設計及び工事計画認可申請書の一部補正について

高浜発電所第3号機

設計及び工事計画認可申請書の一部補正

Ⅲ. 補正前後比較表

【原子炉本体の構造図 燃料体 (17行17列A型燃料集合体 (輸入)) (ウラン燃料) 二酸化ウラン燃料要素】

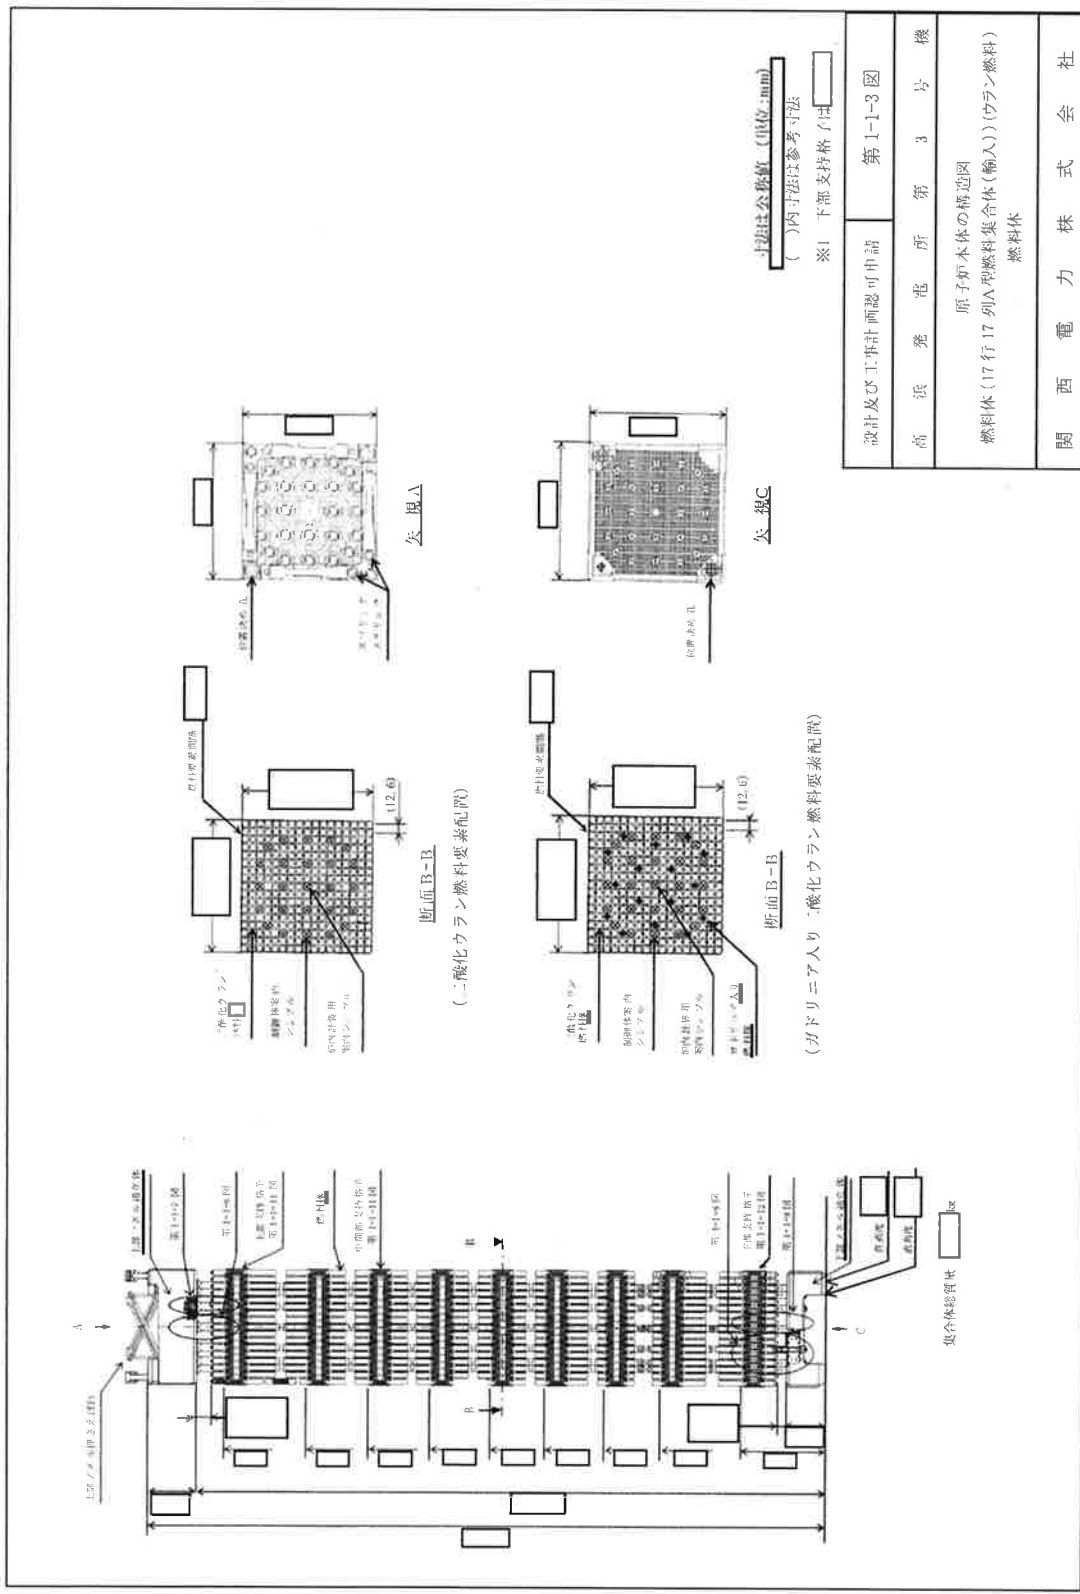
変更前	変更後	備考
<p>※1長さ [] 寸法は公称値 (単位:mm) ()内寸法は参考寸法</p> <p>設計及び工事計画認可申請 第1-1-1図 高浜発電所第3号機 原子炉本体の構造図 燃料体(17行17列A型燃料集合体(輸入))(ウラン燃料) 二酸化ウラン燃料要素</p> <p>関西電力株式会社</p> <p>ウラン235濃縮度 4.10wt% 密度(理論密度比) 85.0</p> <p>上部燃料詰り部 燃料体 燃料要素 燃料要素の表面に ヘリウム漏えい防止 構造</p> <p>燃料要素の表面に 燃料要素の表面に ヘリウム漏えい防止 構造</p>	<p>※1長さ [] 寸法は公称値 (単位:mm) ()内寸法は参考寸法 ただし、「以下」に記載のものを除く</p> <p>設計及び工事計画認可申請 第1-1-1図 高浜発電所第3号機 原子炉本体の構造図 燃料体(17行17列A型燃料集合体(輸入))(ウラン燃料) 二酸化ウラン燃料要素</p> <p>関西電力株式会社</p> <p>ウラン235濃縮度 4.10wt% 密度(理論密度比) 85.0</p> <p>上部燃料詰り部 燃料体 燃料要素 燃料要素の表面に ヘリウム漏えい防止 構造</p> <p>燃料要素の表面に 燃料要素の表面に ヘリウム漏えい防止 構造</p>	<p>記載の適正化</p>

設計及び工事計画認可申請	第1-1-3図
高浜発電所第3号機	
原子炉本体の構造図	
燃料体（17行17列A型燃料集合体（輸入））（ウラン燃料）	
燃料体	
関西電力株式会社

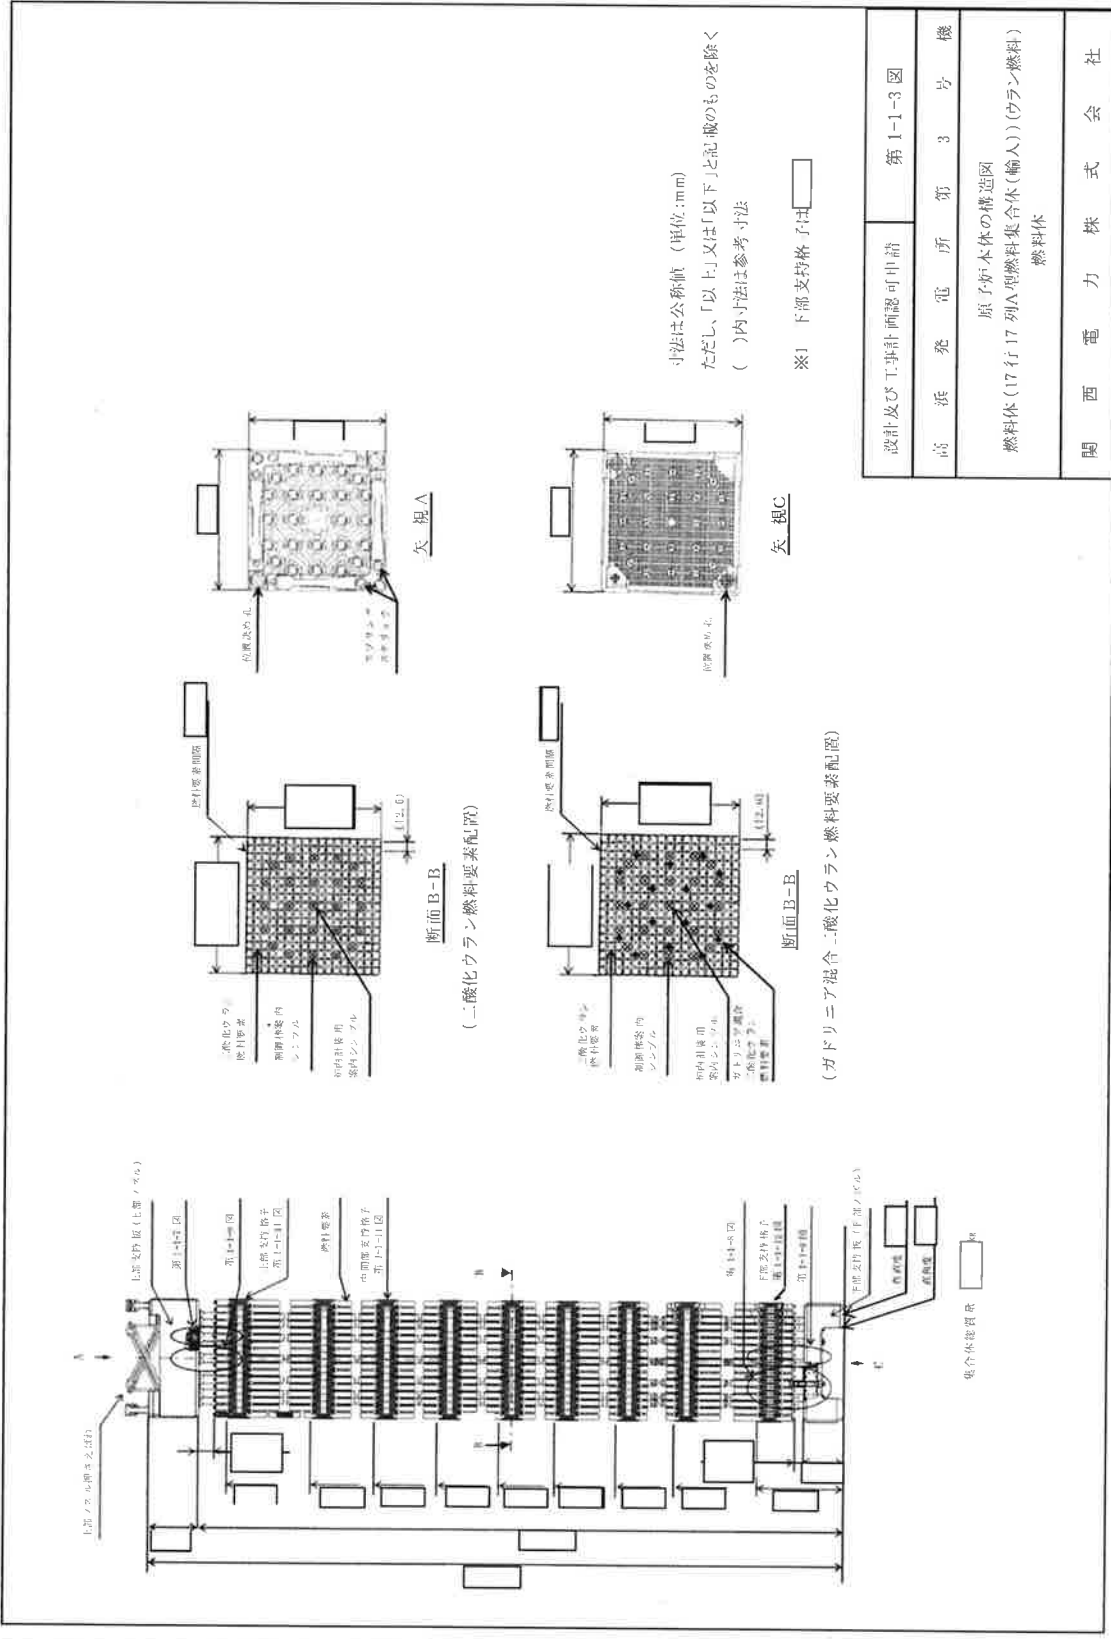
寸法は公称値（単位:mm）
 ()内寸法は参考寸法
 ※1 下部支持格子は

寸法は公称値（単位:mm）
 ただし、「以上」又は「以下」記載のものを除く
 ()内寸法は参考寸法
 ※1 下部支持格子は

設計及び工事計画認可申請	第 1-1-11 図
高 浜 発 電 所 第 3 号 機	
原子炉本体の構造図 燃料体（17行17列A型燃料集合体（輸入））（ウラン燃料） 上部及び中間部支持格子	
関 西 電 力 株 式 会 社

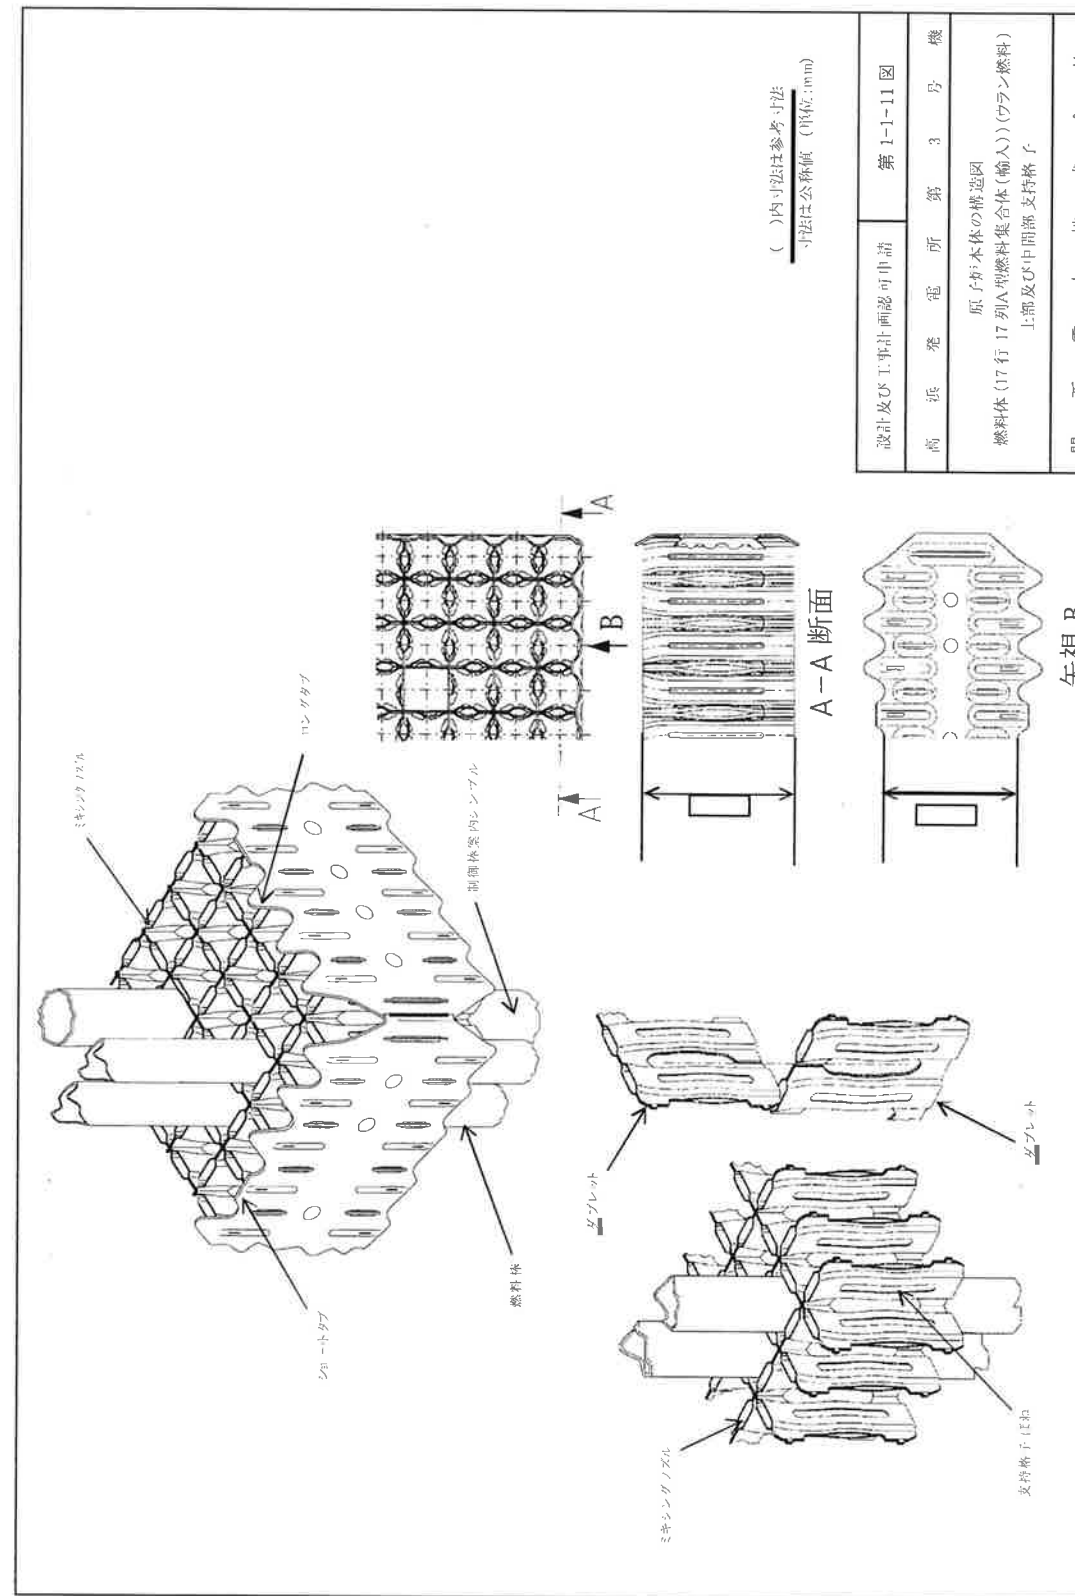
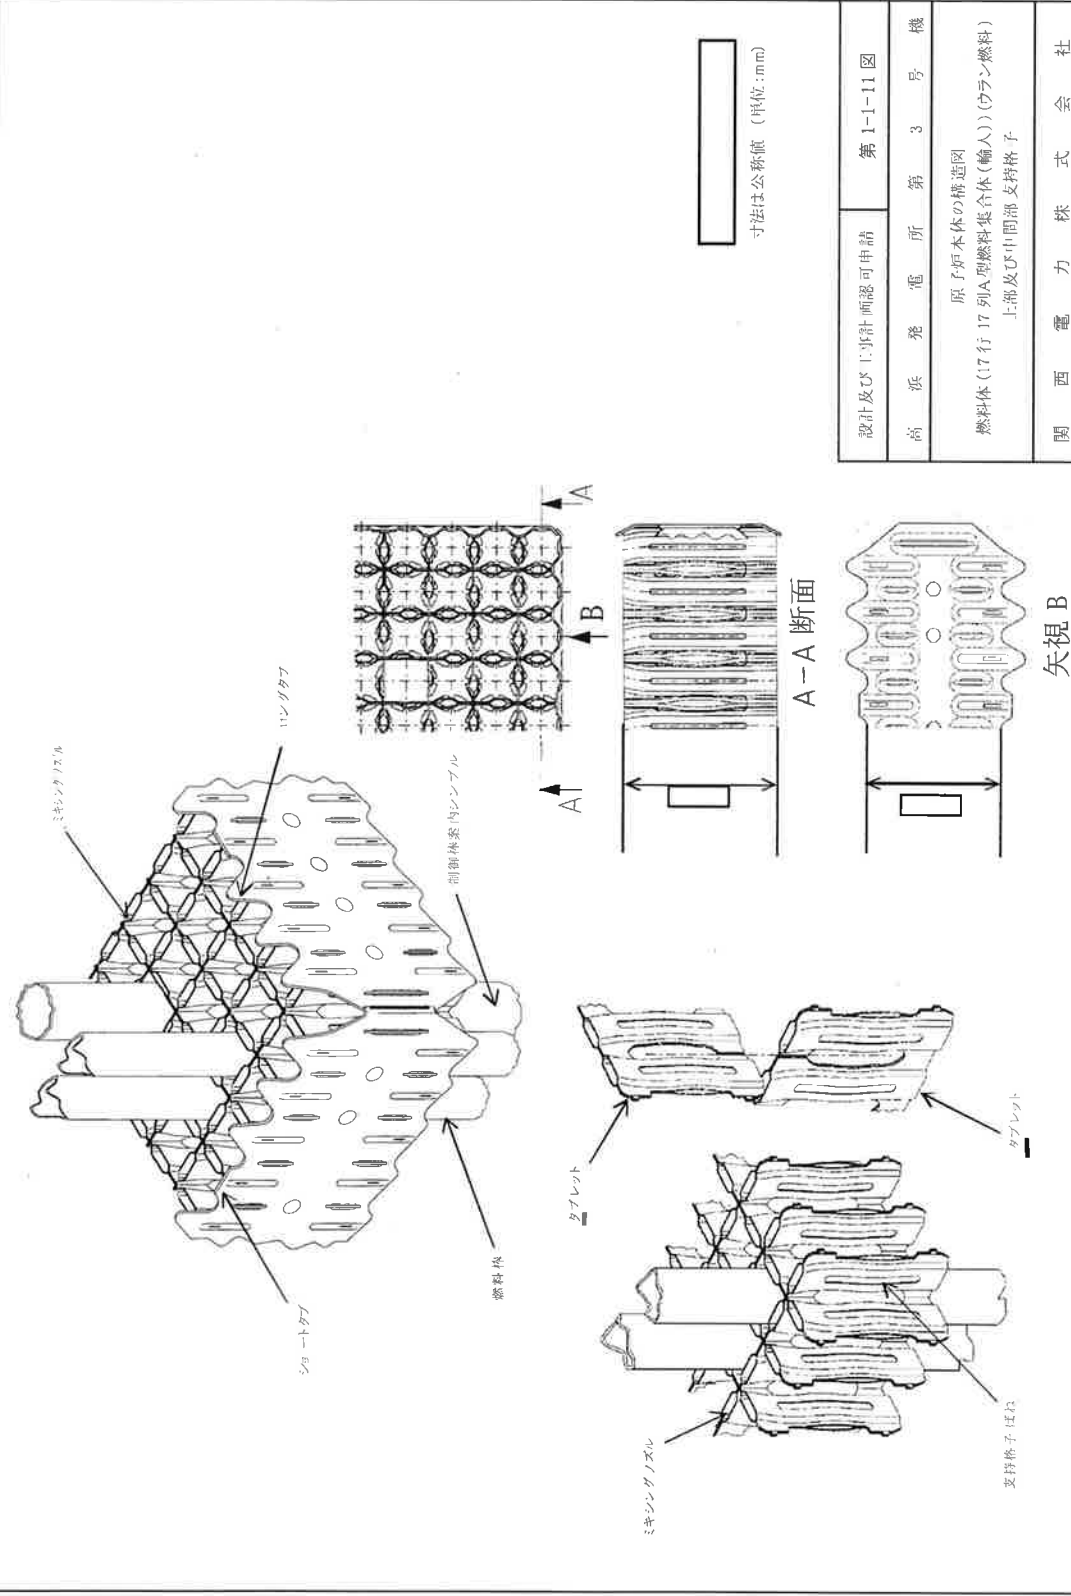
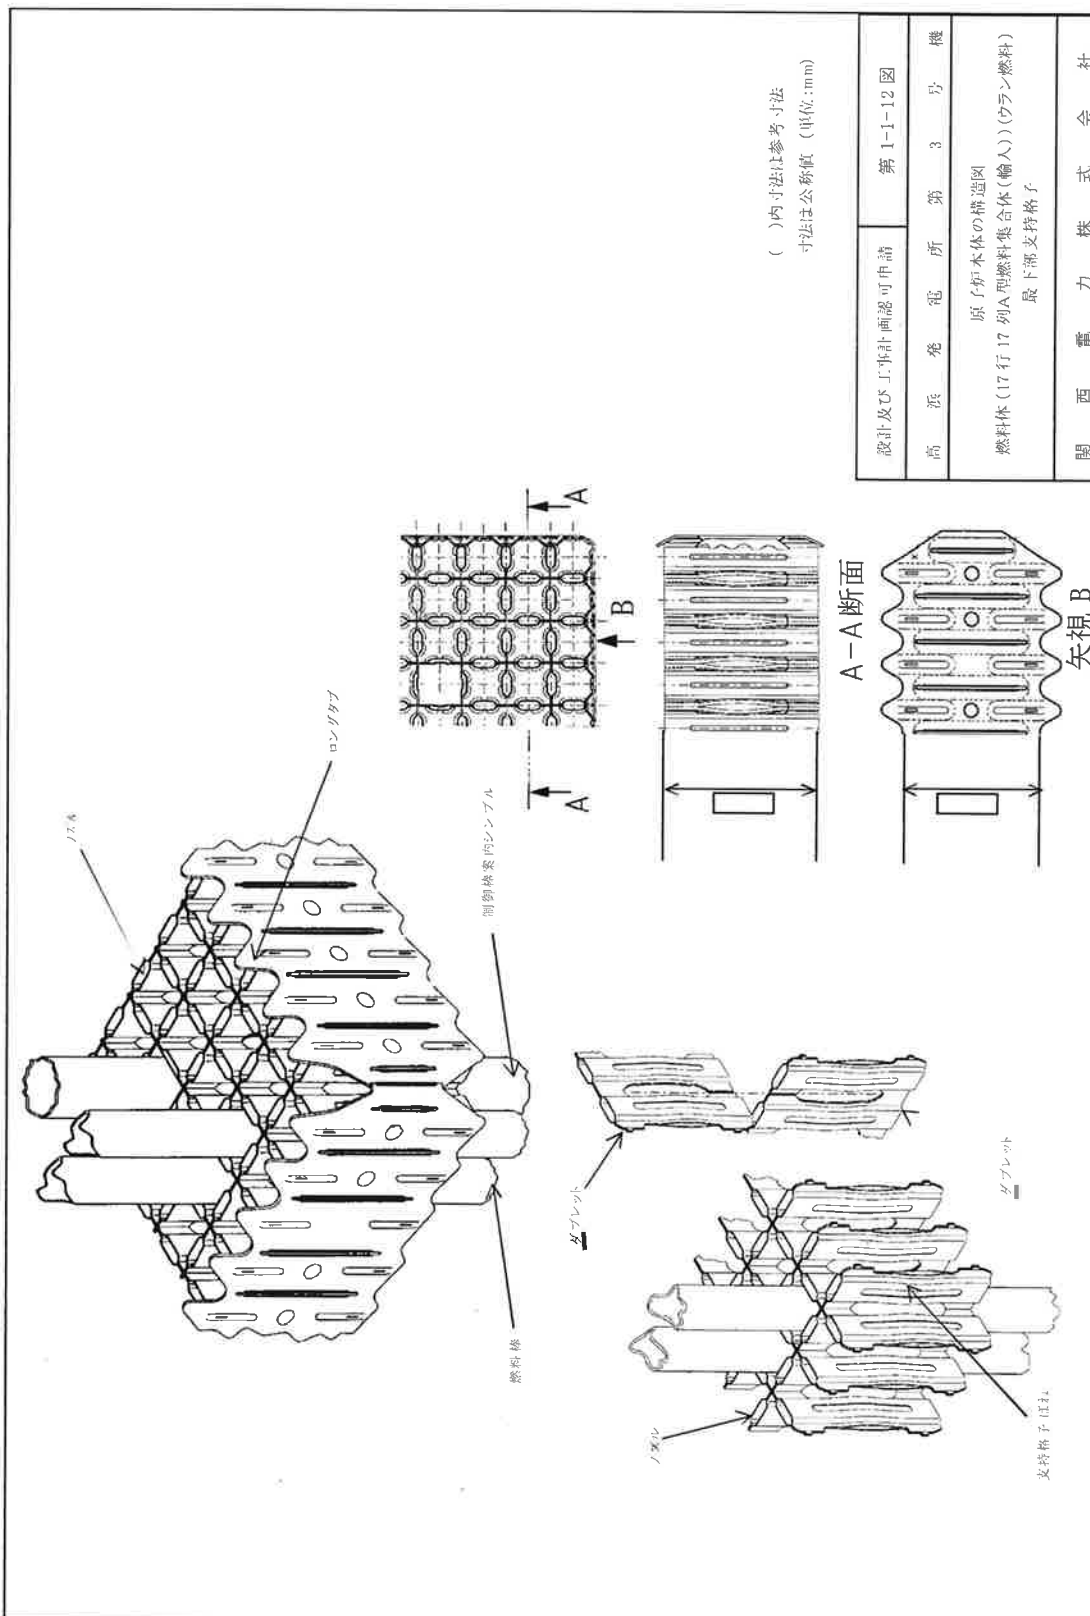
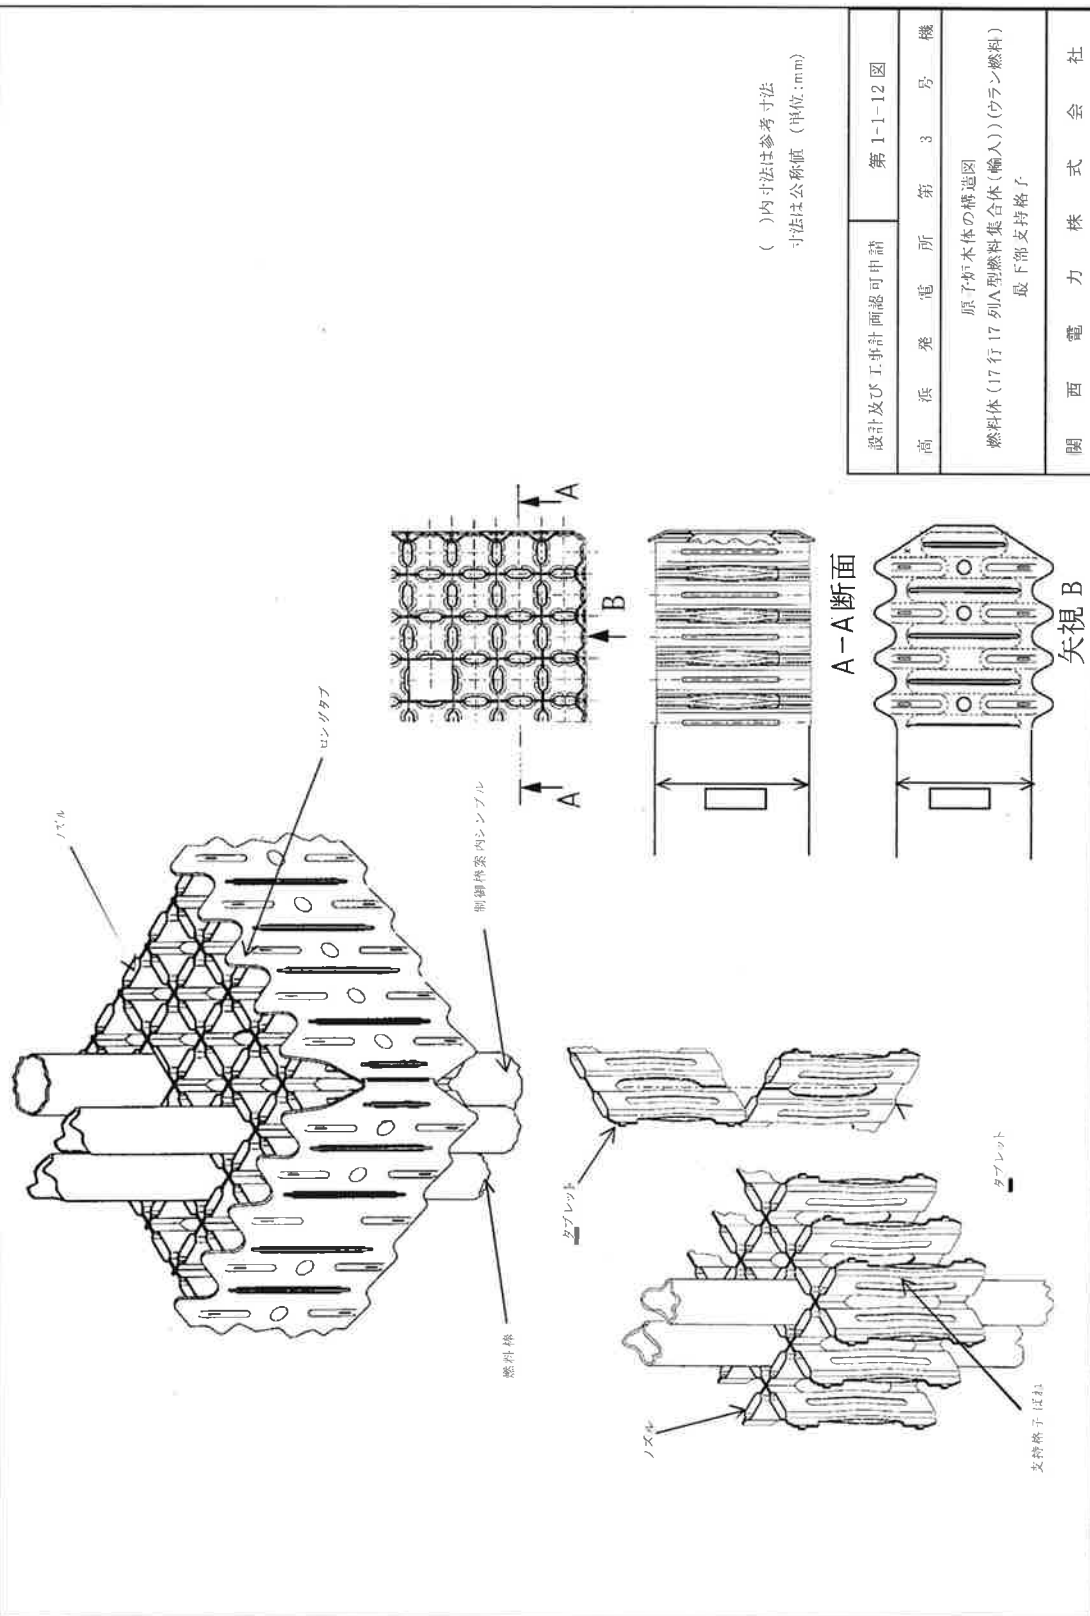
記載の適正化
